## **RELAZIONE DEL DIRETTORE DEI LAVORI SULLA PERIZIA DI VARIANTE** (art. 106 del D.Lgs. 50/2016)

**Oggetto:** Lavori di miglioramento della vulnerabilità sismica dell'Edificio 5 (Ex Oculistica) dell'A.O.U.P. Paolo Giaccone di Palermo. PNRR – MISSIONE 6 SALUTE COMPONENTE 2 FINANZIATO DALL'UNIONE EUROPEA NEXT GENERATION EU INTERVENTO 1.2.1 – VERSO UN NUOVO OSPEDALE SICURO E SOSTENIBILE (ADEGUAMENTO ANTISISMICO).

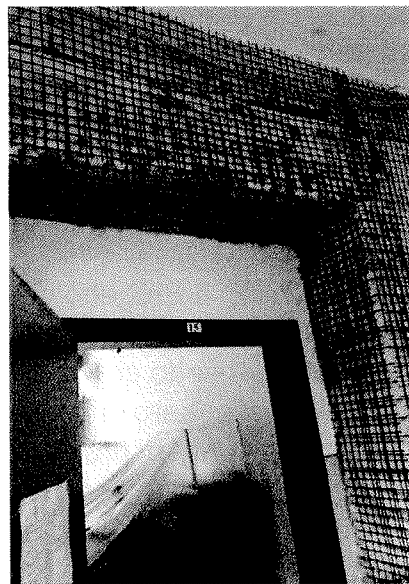
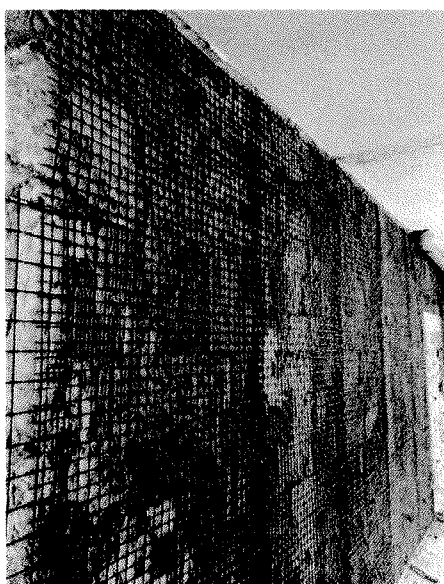
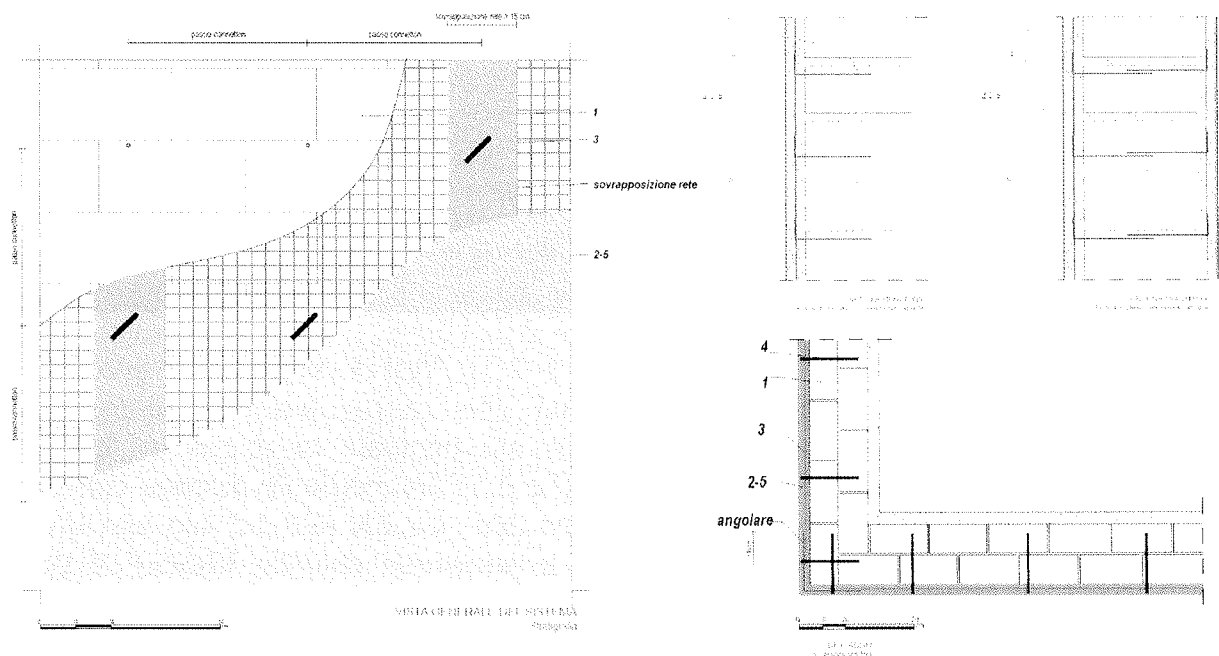
1. PE: Il progetto esecutivo prevede la realizzazione di intonaci armati esclusivamente su talune pareti dei locali posti al piano primo dell'immobile, operando dall'interno degli ambienti.

**VARIANTE:** Il Progetto di Variante conferma sostanzialmente le previsioni del PE, prevedendo l'applicazione del rinforzo CRM sugli stessi setti del piano primo già previsti, a meno del setto compreso tra i fili P46 – P49, per le diverse condizioni di finitura esistenti che renderebbero difficoltoso tale intervento.

Inoltre, a parità di prestazioni attese, la tecnica dell'intonaco armato CRM (Composited Reinforced Mortar) scelta dall'Impresa risulta diversa da quella inizialmente prevista. Infatti è prevista l'applicazione di rete preformata in materiale composito fibrorinforzato G.F.R.P. (Glass Fiber Reinforced Polymer), tipo RG66 NET BA della Chiraema Srl, costituita da barre in fibra di vetro lunghe Alcalino Resistenti impregnate con resina termoindurente, modulo elastico a trazione medio 25.000 N/mm<sup>2</sup>, con maglia 33 x 33 mm,

spessore 3 mm n.30 barre/metro/lato, e connettori preformati a L in G.F.R.P., tipo CONNETTORE RG FIX 10 della Chiraema Srl, aventi sezioni 10 x 7 mm e lunghezza opportuna in relazione allo spessore murario e solidarizzati tramite ancorante chimico vinilestere privo di stirene, e applicazione di intonaco strutturale, tipo BS2000 della Chiraema Srl, di spessore 5-8 cm, resistenza a compressione 8-15 MPa, con finitura a frattazzo.

Infine, alla luce delle reali condizioni delle murature riscontrate in Corso di esecuzione si è reso necessaria l'integrazione di ulteriori strati di malta strutturale applicate in più mani, oltre i 3 cm e fino al massimo di 8 cm.

**C3.A** PARTICOLARE CERCHIATURE SU 3 LATI (C3.A)  
SCALA 1/25 (quote in mm)

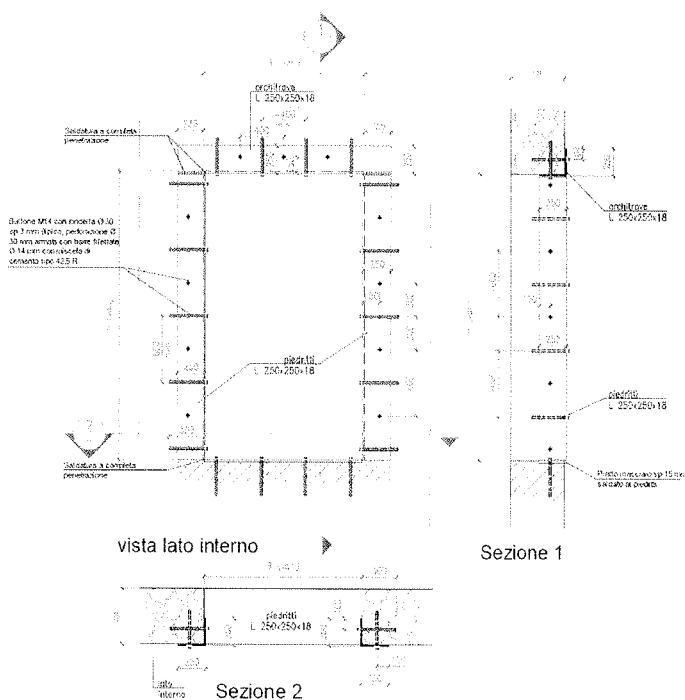
2. PE: Al fine di preservare l'integrità delle cornici e dei davanzali in pietra presenti su tutti i prospetti esterni dell'edificio il Progetto esecutivo propone che le previste cerchiature delle bucaure vengano eseguite posizionando dei profili metallici piatti a L sul fronte murario, operando dall'interno dei locali, con un intervento "a secco", ovvero senza praticare scassi.

**VARIANTE:** Il Progetto di Variante conferma sostanzialmente le previsioni del PE. Viene effettuato un approfondimento e conseguente miglioramento del comportamento a telaio delle cerchiature, prevedendo delle soluzioni tecniche mediante saldature a piena penetrazione in corrispondenza dei nodi delle cerchiature (sia a 3 lati che a 4 lati), e l'eliminazione di alcune cerchiature previste alla luce delle condizione operative riscontrate in corso di esecuzione, ma che non incidono sulla valutazione globale della sicurezza come dimostrato negli specifici elaborate di calcolo. Inoltre è stato riprogettato il portale di cerchiatura identificato negli elaborate grafici come Fr 128, al piano primo, prevedendo un portale con doppio profilo metallico HEA160, in luogo dei profili angolari inizialmente previsti.

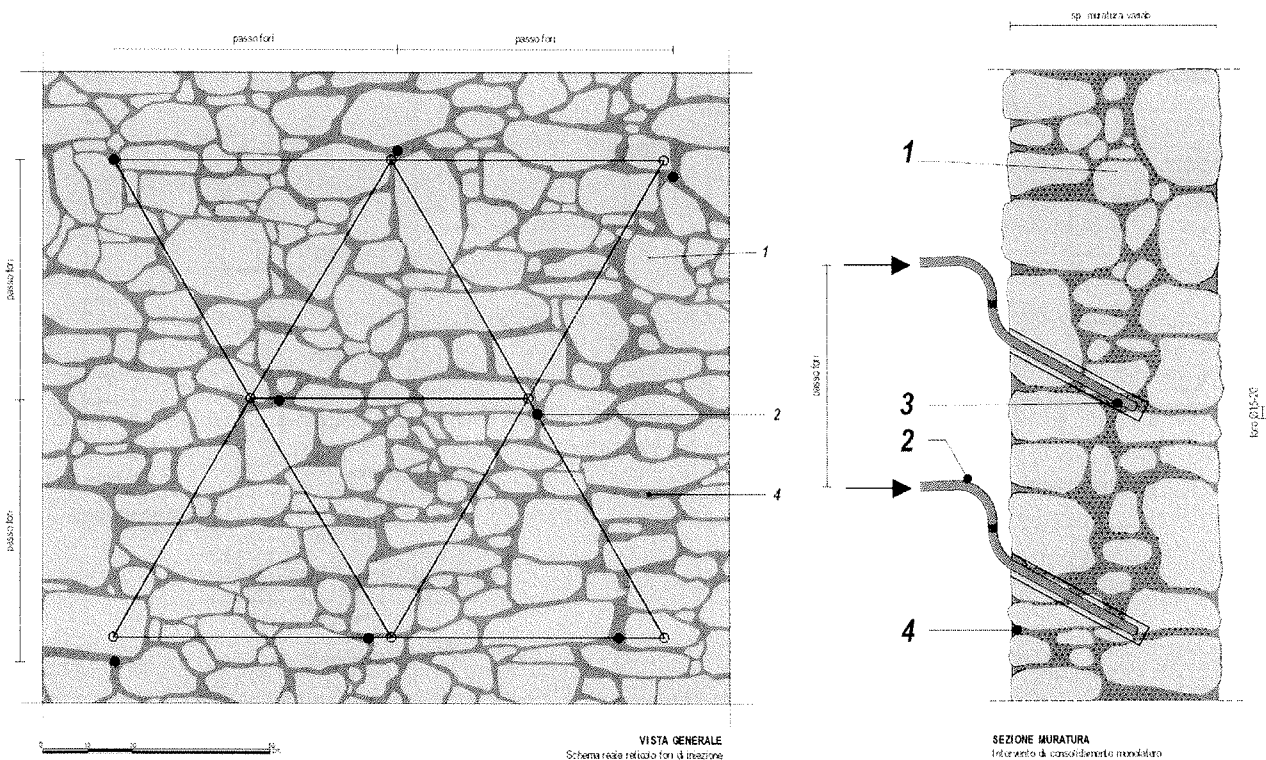
La superficie interessata dalle iniezioni di consolidamento viene estesa ai piani interrato e terreno, in funzione del contenimento dell'intervento di esecuzione degli intonaci armati per le motivazioni già descritte al punto 1.

Al piano terreno questo intervento verrà eseguito operando dall'esterno quando ciò risulti possibile; questo consentirà di contenere i disagi di un intervento attuato completamente dall'interno dei locali. Ciò pare ammissibile dal punto di vista conservativo in quanto gli intonaci ivi presenti risultano essere stati oggetto di un intervento di sostituzione relativamente recente. In fase di intervento, l'esatta posizione dei fori da praticarsi per le iniezioni dovrà essere individuata previa esecuzione di indagini atte a rilevare le possibili interferenze con canalizzazioni e dotazioni impiantistiche presenti nella muratura non visibili a occhio nudo, quali magnetoscopia, termografia, ecc. da concordarsi con la DL.

**VARIANTE:** Il Progetto di Variante conferma sostanzialmente le previsioni del PE, prevedendo nello specifico iniezioni di boiaccia pozzolanica resistente ai solfati, in classe M15 secondo la norma UNI EN 998-2, a base di calce idraulica naturale tipo, CF 815 della CHIRAEMA SRL, costituita da calce idraulica naturale certificata secondo la norma

EN 459-1, pozzolana naturale, cariche silicee selezionate e additivi fluidificanti.

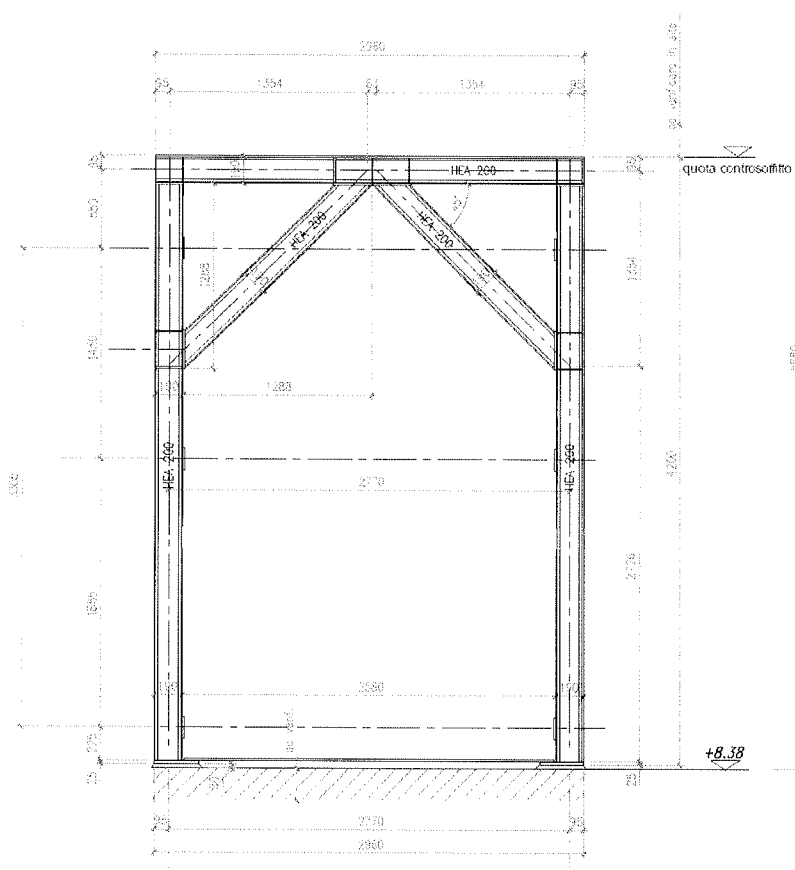
4. PE: Tutte le zone corridoio ai vari livelli sono sprovviste di telai nella propria direzione trasversale. Tale condizione determina inevitabilmente una non corretta ripartizione delle forzanti sismiche sui diversi pannelli costituenti il corpo di fabbrica, stante la incompletezza dei percorsi di sollecitazione. Stante invece la presenza di fa-lune spine in altri locali adiacenti, e la presenza di setti al piano interrato che non proseguono ai piani superiori, si contempla il loro completamento ed interessamento nei locali corridoio con creazione di adeguate aperture, per consentire il libero deambulo degli occupanti, ed il loro perfetto ammortamento ai relativi martelli. Pertanto, il progetto esecutivo nell'ottica di limitare i disagi che il cantiere arrecherà alle attività che si svolgono all'interno dell'edificio, prevede la creazione di portali in carpenteria metallica da realizzarsi con profili HEA 200, quale alternativa alle suddette nuove murature portanti in cemento armato previste nei corridoi dei piani terreno e primo dai precedenti livelli di progettazione

**VARIANTE:** Il Progetto di Variante conferma sostanzialmente le previsioni del PE, con la modifica dell'altezza netta dei portali in acciaio che viene ridotta a metri 4,20, in corrispondenza del controsoffitto esistente, sia al piano terra che al piano primo, per evitare interferenze con le component impiantistiche alloggiate nel controsoffitto stesso. In definitiva, le voci di computo metrico che descrivono la lavorazione in oggetto sono: 21.7.1 - 21.7.2 - 7.2.4.1 - 7.2.6 - AP.11 - 7.1.4 - 21.7.9 - AP.6.
